Formular de evaluare a condițiilor de accesibilitate a clădirilor publice

Categorii	Indicatori	Date colectate
Localitate, raion:	Balti (Balti)	
Adresa, strada, nr.:	E. Colesov, 15	
Instituția:	Gimnaziul nr. 7 (BESV 2/42)	
Tipul instituției:	Instituție educațională	
Latitudinea:	47.758399 ,	
Longitudinea:	27.882176

Fig. IV.18 Parcare pe o direcție perpendiculară față de carosabil

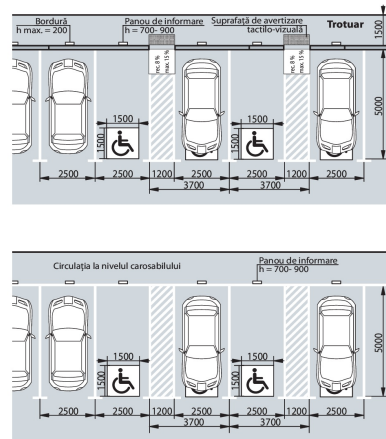
Parcare obișnuită:	Da
Locuri de parcare amenajate pentru persoanele cu dizabilități:	Nu

Fig. V.32.b Pampă de acces paralelă cu intrare în clădire

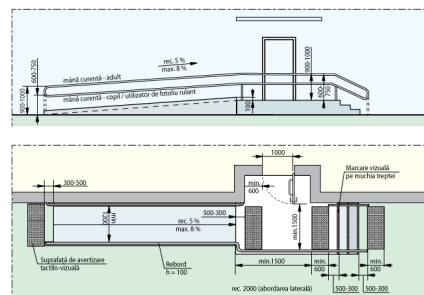
Intrarea în clădire este la nivelul solului:	Da
Dacă este folosită o intrare alternativă, există indicatoare care arată direcția către aceasta:	Nu
Ușa se deschide în interior sau exterior:	Exterior

Fig. V.24. – Exemplu de conformare a suprafețelor vitrate în cadrul foii de ușă și realizarea contrastului vizual, atunci când ușa și suprafețele adiacente sunt vitrate

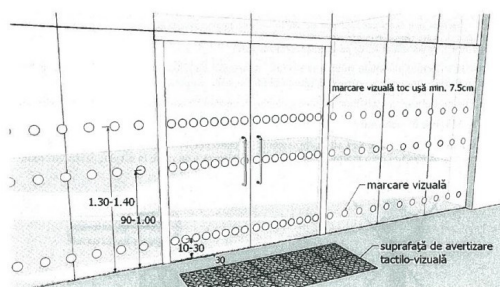
Categorii	Indicatori	Date colectate
	Ușile de la intrare și din interiorul clădirii sunt dotate/marcate corespunzător cu semne contrastante:	Nu Standard: este o diferență de culoare contrastantă (culori închise / culori deschise) între perete și podea

Fig. V.42.a Amenajarea unei cabine WC adaptate - tip A

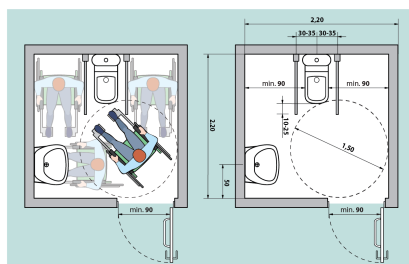
Categorii	Indicatori	Date colectate
	Ușa de intrare WC interior, lățime:	83 cm Standard: ușa trebuie să fie de minim 90 cm
	Prag ușă de intrare:	Prag cu înălțimea: 6 cm Standard: maxim 2 cm
	Tipul vasului WC:	Vas wc turcesc
	Vasul WC are bare de suport:	Nu
	Mecanismul de scurgere a apei este:	pe țeava de apă
	Lavuar/chiuveță:	Da , înălțimea de: 80 cm Standard: h - 85 cm
	Este spațiu liber sub lavoar:	Da , dimensiunea de: 30 cm Standard: minim 67 cm
	Este uscător de mâini:	Nu
	Înterupătoarele sunt poziționate la o înălțime de 80 până la 110 cm de la podea:	Nu
	Toaleta este echipată cu sistem/buton de alarmă:	Nu
	În toaletă sau cabine există cuier pentru haine:	Nu
	Culori contrastante:	Da Standard: este o diferență de culoare contrastantă (culori închise / culori deschise) între perete și podea
	Colacul de WC este de o culoare contrastantă cu vasul de WC:	Nu
	Iluminare bună (lumină de zi și lumină artificială) în WC:	Parțial
